女川原子力発電所第2号機 工事計画審査資料	
資料番号	O2-他-F-01-0099_改0
提出年月日	2022年 7月14日

女川原子力発電所第2号機 設計及び工事計画変更認可申請の概要

2022年7月14日
東北電力株式会社

図5-2 屋外アクセスルート図(変更後)

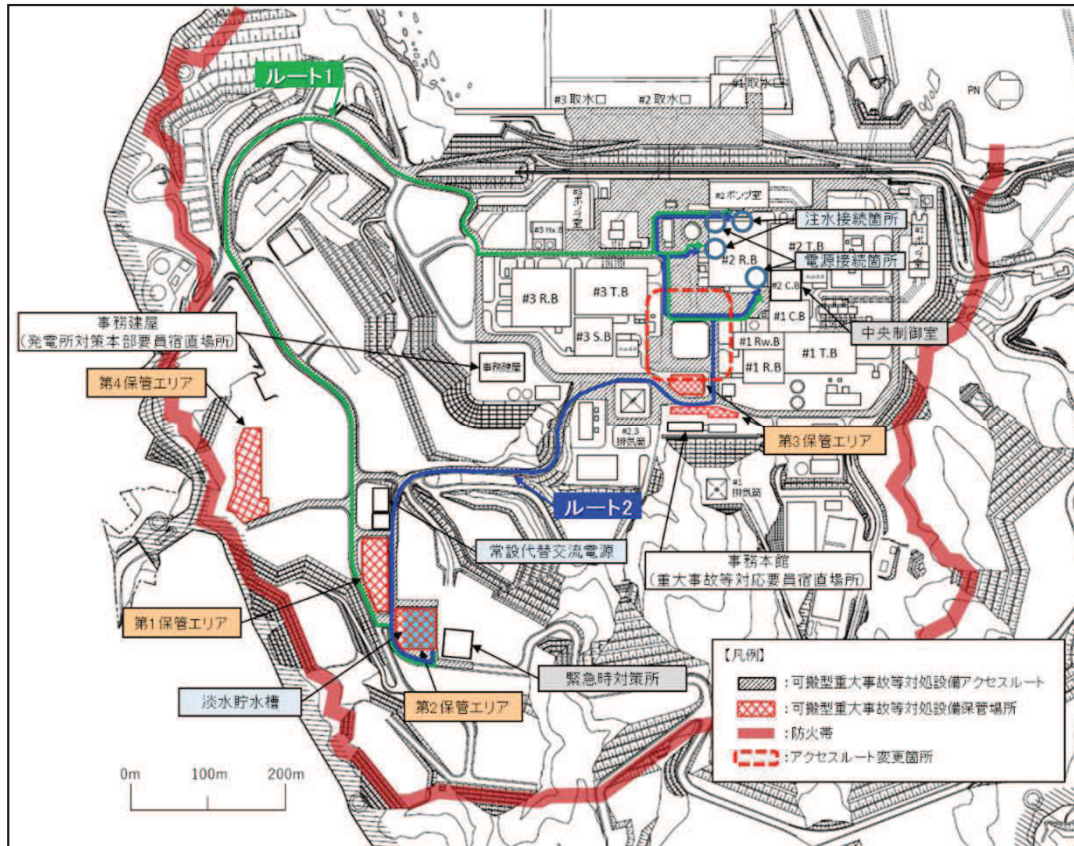
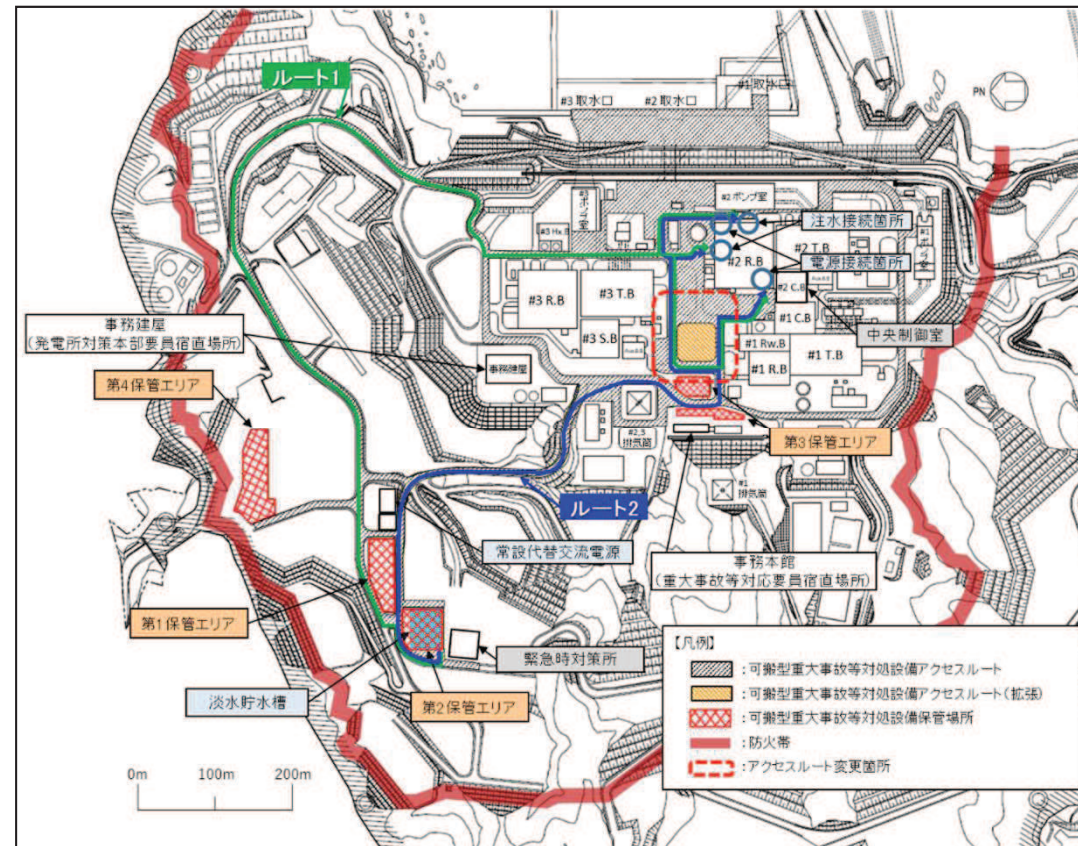
- ▶ 詳細設計の進捗により屋外アクセスルートについて一時的に形状を変更する。
 - 屋外アクセスルートの変更箇所は図5-1及び図5-2に示す赤点線で囲んだ範囲であり、ルート1及びルート2の形状を一時的に変更する。
